# RAPPORT

## MEMOIRE DE REPONSE A L'AVIS DE LA MRAE DU 24 OCTOBRE 2024

M. Vincent JAZERON, Directeur Général  
M. Christian GROSSHANS,  
Responsable HSE  
JUNGBUNZLAUER S.A.  
Z.I. et Portuaire  
B.P. 32  
67390 Marckolsheim

Ce document date du 4 décembre 2024, il comprend 39 pages. Ce rapport est disponible en format PDF, sa mise en page permet son impression en recto-verso en un volume de la page 1 à la page 39.

**Figure 2 : schéma de l'évolution des productions**

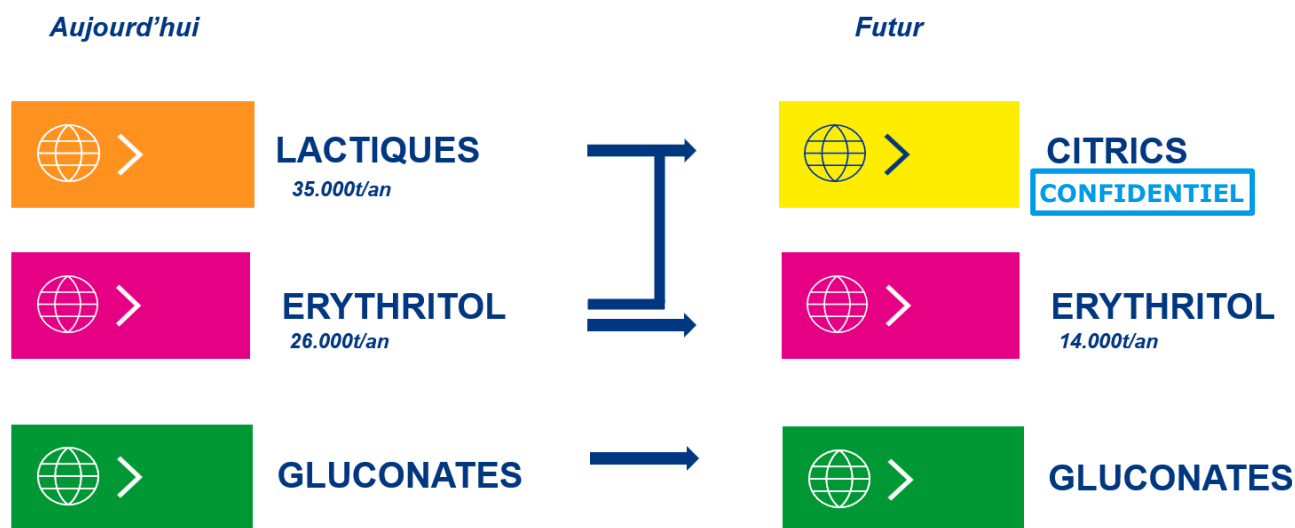
L'Ae recommande à l'exploitant de présenter une synthèse complète des productions actuelles et projetées en précisant les besoins correspondants en matières premières, les besoins en eau et les flux polluants générés.

L'évolution des productions est présentée ci-dessous dans le schéma simplifié ci-dessous :

L'évolution détaillée des productions figure au tableau 33 du dossier d'autorisation, en page 117 :

Figure 3 : schéma de principe décrivant la nature des consommations et rejets de chaque activité

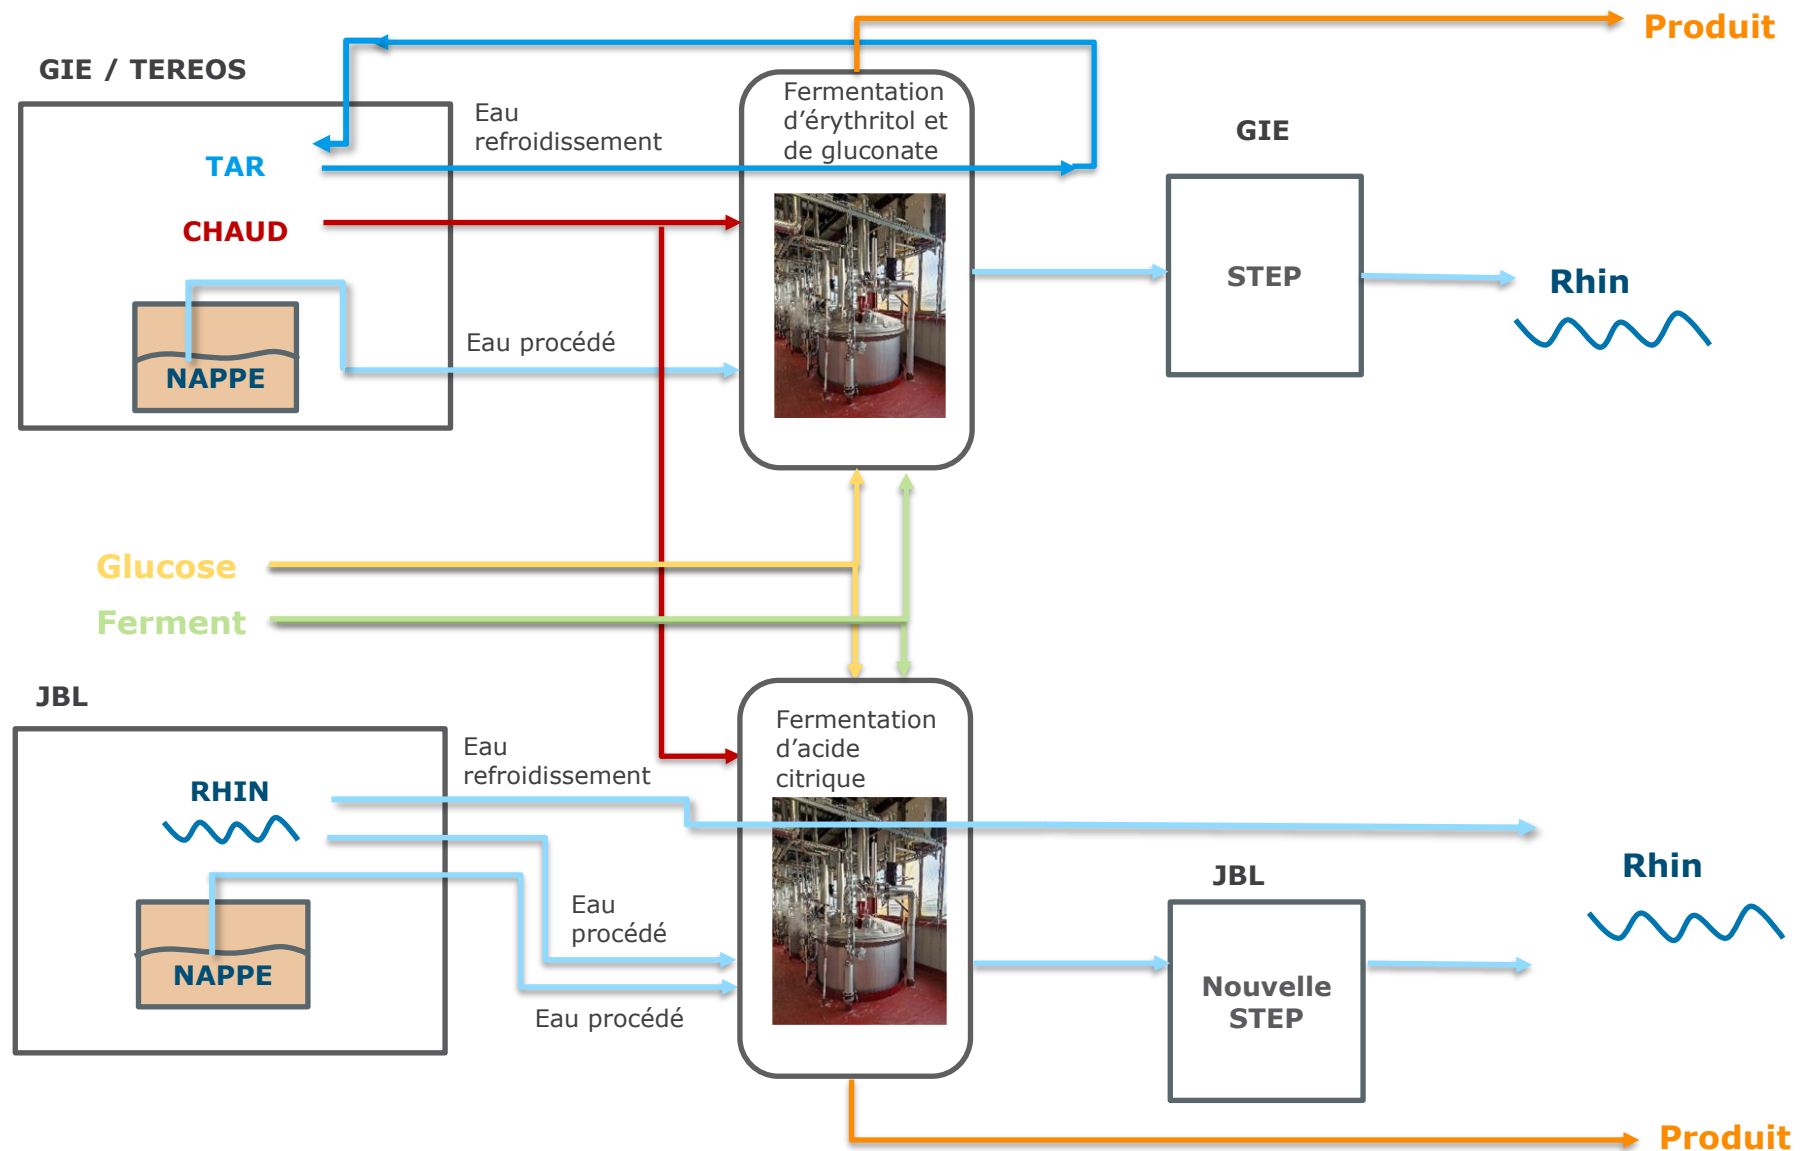
L'Ae recommande à l'exploitant de présenter l'ensemble de ses activités en distinguant les activités actuelles, celles à arrêter et celles projetées ainsi que les activités de ses partenaires en particulier en ce qui concerne les liens fonctionnels entre elles.

*L'Ae recommande à l'exploitant de compléter son dossier par une présentation complète des activités actuelles, maintenues, en cessation et nouvelles du site.*

Le schéma de principe ci-dessous permet visualiser de manière globale l'origine des consommations et des rejets pour chaque activité. Ce schéma est basé sur des informations figurant au dossier d'autorisation.

La Figure 3 en page 12 propose une synthèse des activités actuelles, arrêtées, diminuées et nouvelles de JUNGBUNZLAUER conforme à la description qui figure déjà le dossier d'autorisation.

Figure 4 : évolution du périmètre de JUNGBUNZLAUER

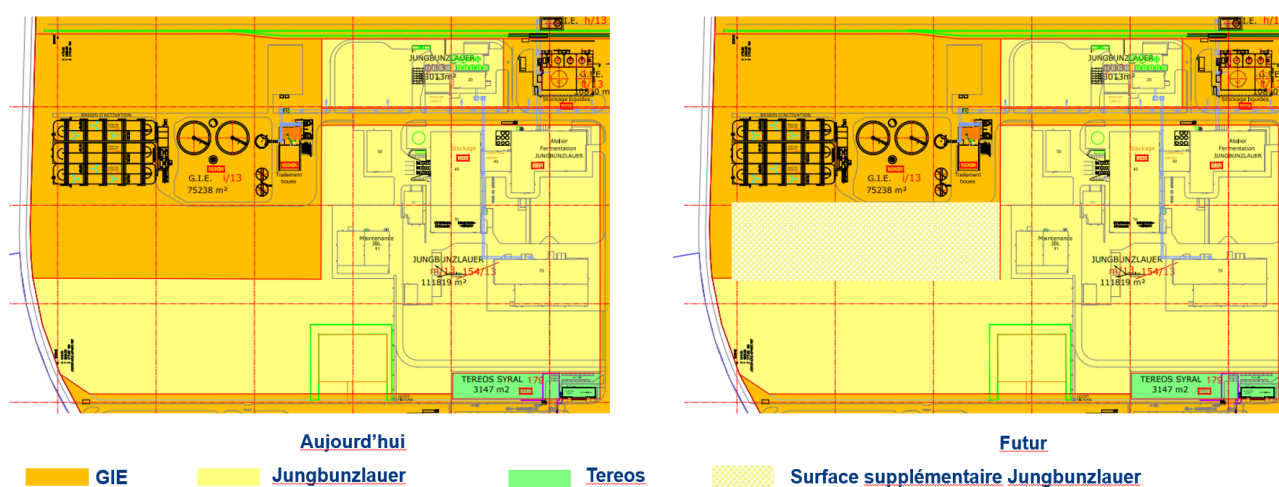
Les avis et recommandations de la MRAE sont régulièrement adressés dans le dossier à JUNGBUNZLAUER et à TEREOS et au GIE.

En l'occurrence le maître d'ouvrage est ici JUNGBUNZLAUER. Les activités de TEREOS (et du GIE) sont distinctes depuis les années 2000 des activités de JUNGBUNZLAUER et sont reconnues comme telles par l'administration en charge des installations classées. En outre, JUNGBUNZLAUER décrit bien dans son dossier l'ensemble de ces installations sur le site. Enfin le projet n'apporte aucune évolution aux activités déjà évaluées et autorisées de TEREOS, il n'est pas pertinent de traiter des activités de TEREOS dans le dossier d'autorisation. L'autorité administrative en charge des installations classées n'a pas le droit de modifier l'arrêté préfectoral de TEREOS au titre du projet de JUNGBUNZLAUER et en l'absence de nouveaux dangers ou inconvénients pour TEREOS (dernier alinéa du L. 181-14 du CE) sur la base d'un dossier porté par JBL.

Le périmètre du projet est donc strictement limité au périmètre d'exploitation de JUNGBUNZLAUER qui est rappelé ci-dessous :

**Figure 5 : extrait de l'impact des nouveaux pompages sur le captage du Hintergruen**

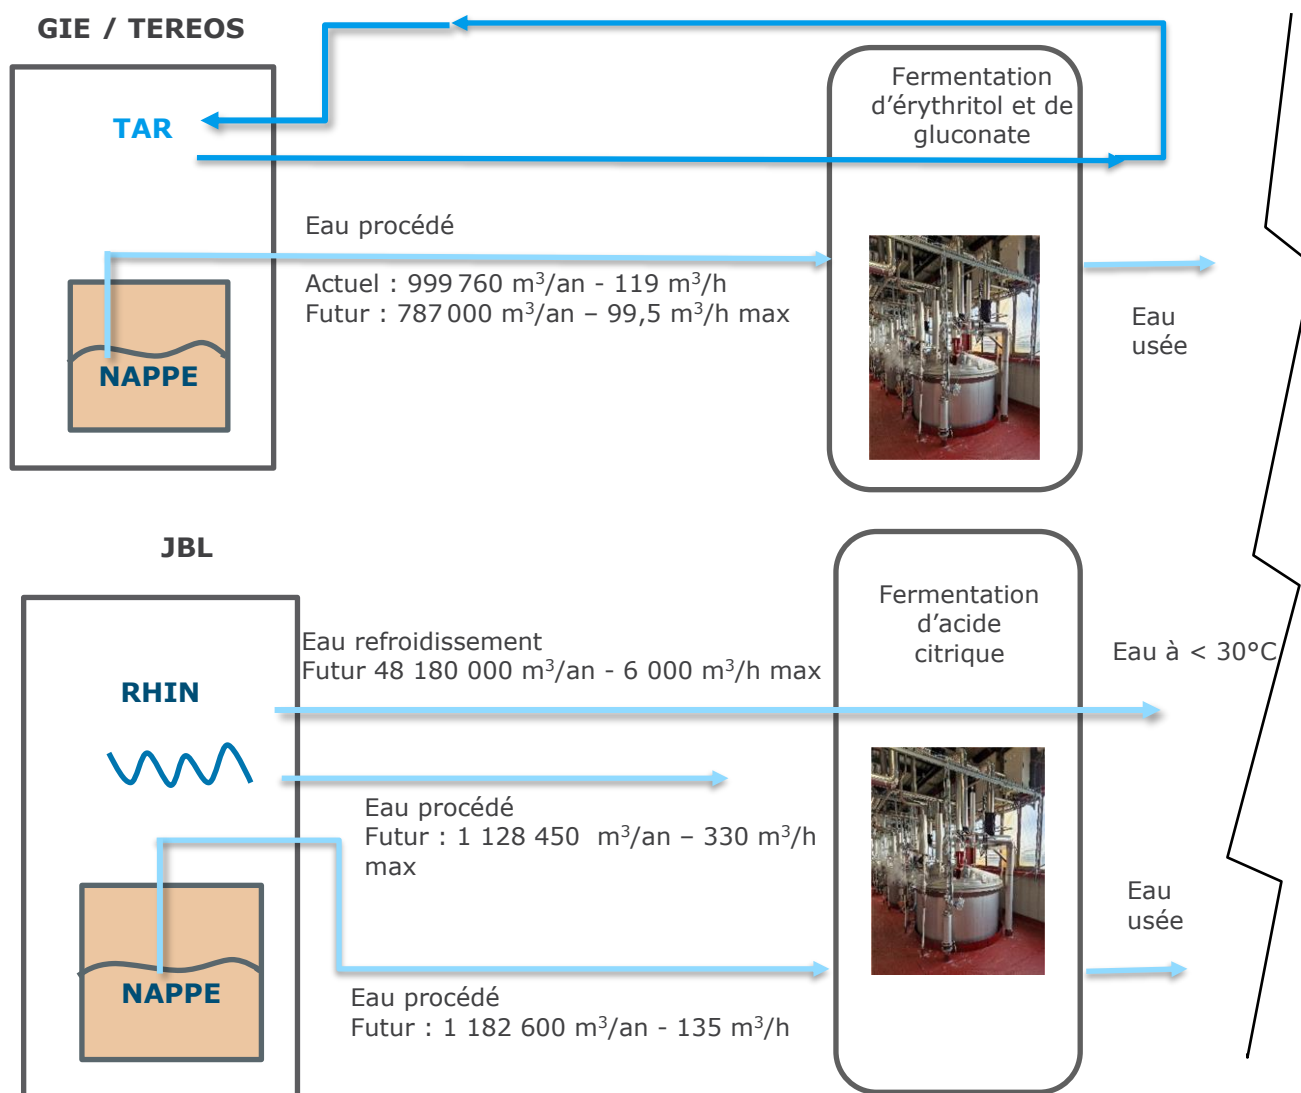
- qu'un captage d'eau destinée à la consommation humaine (forage de Hinterfruen18) est situé en amont hydraulique proche du site. Elle signale à l'exploitant que le cône de rabattement généré par les prélèvements d'eau projetés dans la nappe par l'exploitant pour développer la production d'acide citrique, et modélisé dans l'annexe hydrogéologique de l'étude d'impact atteint les périmètres de protection rapprochée et éloignée de ce captage sans que les incidences de ce rabattement sur ce captage n'aient été étudiées ;*

- une évaluation des incidences de son prélèvement dans la nappe d'eau souterraine sur la sécurité de l'alimentation en eau potable de la collectivité ;
- la prise en compte de l'ensemble des forages de Jungbunzlauer, Tereos et GIE voire, le cas échéant, de tiers, pour la modélisation du rabattement de la nappe d'eau souterraine.

Le bureau d'études en charge des modélisations hydrogéologique a évidemment intégré les puits existants (captages AEP, puits TEREOS) : c'est explicité dans l'annexe 8 du dossier d'autorisation. L'impact sur le captage en eau du Hintergruen fait même l'objet d'un chapitre dédié du dossier d'autorisation (4.3.3.4 en page 288) avec la conclusion suivante « Les modélisations de TAUW montrent que le rabattement de nappe au niveau du périmètre de protection du forage sera inférieur à 4 cm...Compte tenu de la bonne transmissivité de la nappe et de son sens d'écoulement sud-ouest vers nord-est, le projet ne sera pas de nature à impacter de manière notable la zone d'alimentation qui se situera toujours au sud de ce puits. ». Pour rappel ce puits n'est pas exploité par une collectivité mais par le Port Autonome de Strasbourg.

**Figure 8 : rejets industriels dans le Rhin – situation actuelle**

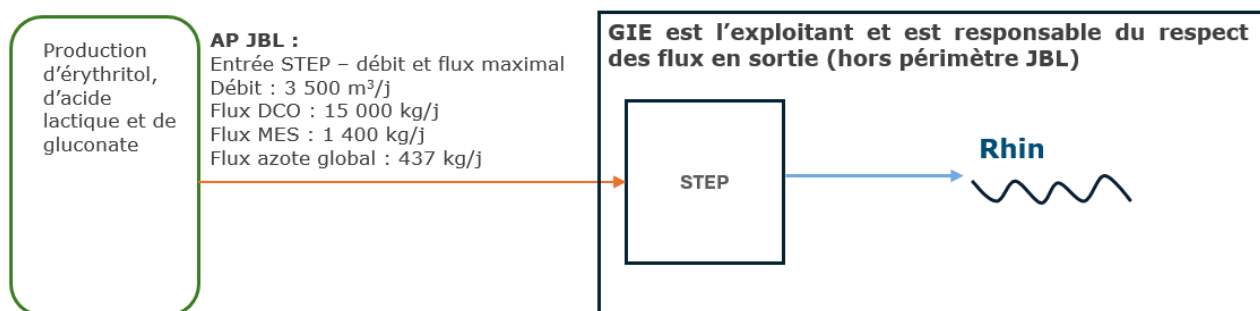
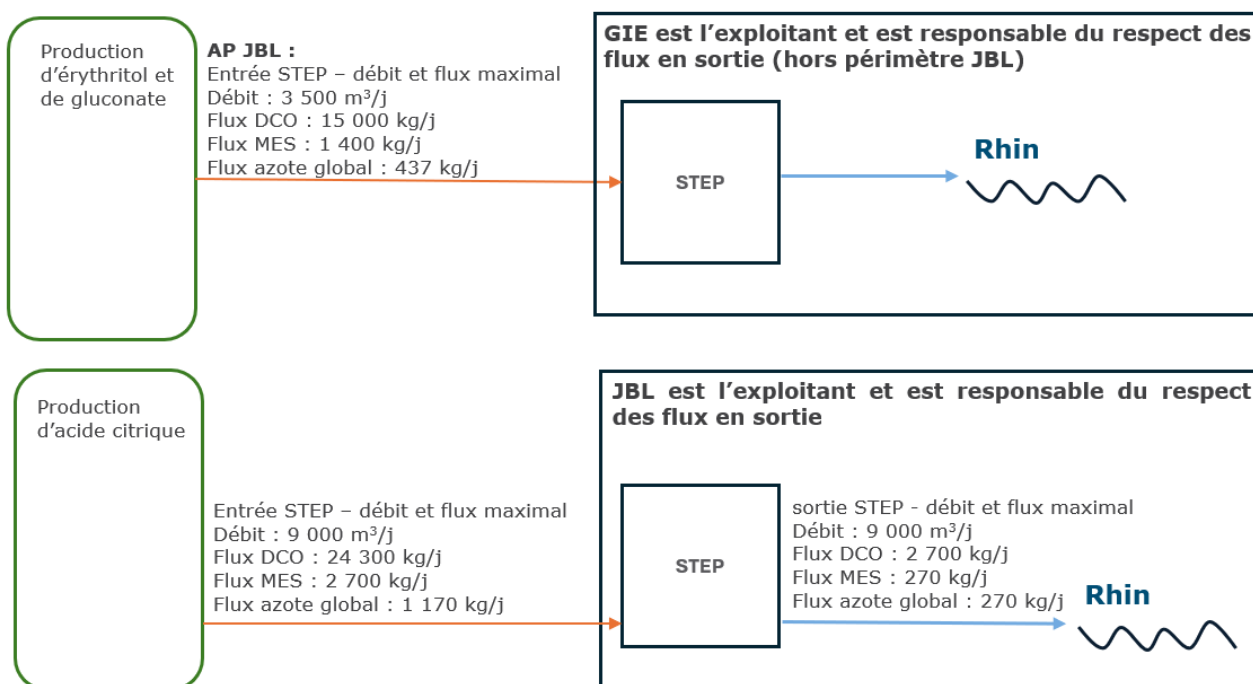
L'Ae s'étonne de l'absence de présentation des résultats d'analyse réalisées sur l'eau du Rhin et sur les effluents du site industriel au point de rejet dans le milieu naturel, en particulier concernant les substances spécifiques aux activités du site.

- présenter les caractéristiques techniques et la localisation du ou des points de rejet des effluents dans le Rhin ;
- présenter les résultats d'analyse des rejets et leur interprétation pour l'ensemble des paramètres pertinents au regard de ses activités

Comme précisé au 2.1.2 du présent mémoire, le périmètre du projet est donc strictement limité au périmètre d'exploitation de JUNGBUNZLAUER. La description des installations de traitement des eaux industrielles est décrite dans le dossier d'autorisation aux chapitres 3.7.4 et au 4.3.16. Un schéma synthétique de la situation actuelle et futures des rejets dans le Rhin est présentée dans les figures ci-dessous :
